Objet : Évaluation environnementale fédérale du projet de terminal maritime en rive nord du Saguenay par l'Administration portuaire du Saguenay – Avis du ministère du Développement durable, de l'Environnement et de la Lutte contre les changements climatiques

**Rapport d'analyse environnementale
pour le projet de terminal maritime en rive nord du Saguenay par
l'Administration portuaire du Saguenay
Dossier 3211-30-027**

Le 19 avril 2018

FIGURE 10 : MODÉLISATION DES NIVEAUX SONORES EN PHASE D'EXPLOITATION ET LOCALISATION DES POINTS RÉCEPTEURS (SOURCE : ÉTUDE D'IMPACT ENVIRONNEMENTAL, WSP)

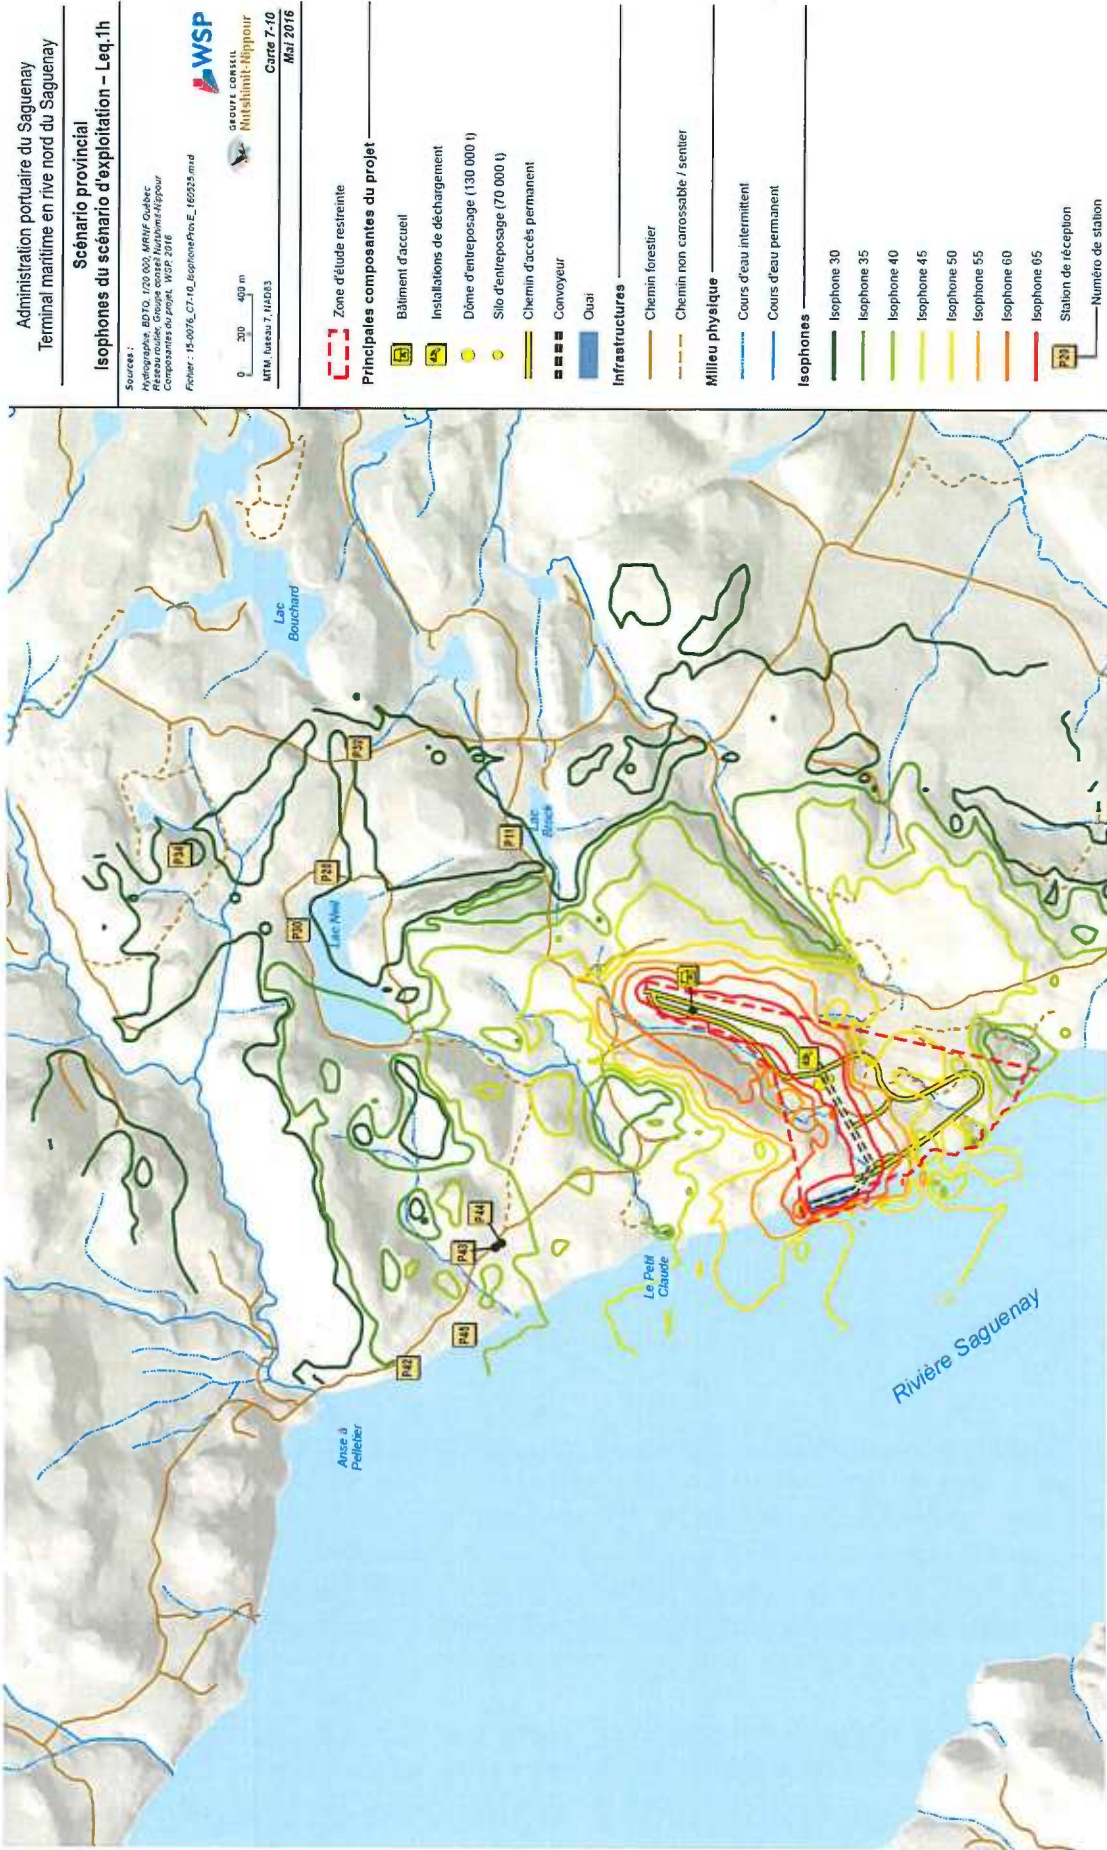
Durant la phase d'exploitation, les activités se feraient de jour comme de nuit, lorsque des activités de remplissage d'un bateau auraient cours (la fréquence serait d'environ un navire par semaine et la durée de la présence d'un navire, incluant le chargement, d'environ 30 heures). Pour la simulation du niveau sonore, l'initiateur a considéré le fonctionnement simultané de toutes les activités prévues pendant l'exploitation, soit aux stations de déchargement des camions, aux différents silos, au convoyeur vers le quai et le chargeur à bateau. Les résultats indiquent que le niveau de bruit calculé atteint 50 dBA à une distance variant de 0 à 400 m de la propriété du terminal, mais qu'aux points de réception P-42 à P-45 ils varieraient entre 37 et 40 dBA (figure 10). À cet égard, le MDDELCC demande que l'évaluation du climat sonore associé aux différentes activités soit réalisée conformément à la note d'instructions 98-01 sur le bruit. Pour un territoire zoné aux fins industrielles (avec la présence d'habitations), les niveaux acoustiques d'évaluation ($L_{Ar, 1h}$) maximaux permis sont de 50 dBA la nuit et 55 dBA le jour. En ajoutant les activités de transport sur le chemin d'accès permettant de rejoindre le site du terminal en période d'exploitation, les niveaux sonores $L_{Ar, 1h}$ à différents points récepteurs (P10, P11, P20, P30 et P32) varient de 33 dBA (P30) à 42 dBA (P32).

Durant les activités de construction et d'exploitation, même s'il est inférieur aux critères et limites du MDDELCC, l'initiateur anticipe une perception d'augmentation du niveau sonore aux résidences les plus proches. Pour y pallier, l'initiateur présente certaines mesures d'atténuation, notamment de limiter les travaux de construction à la période de jour seulement (entre 7 h et 19 h) et d'aviser les résidents du secteur des périodes de travaux, notamment à proximité des zones habitées.
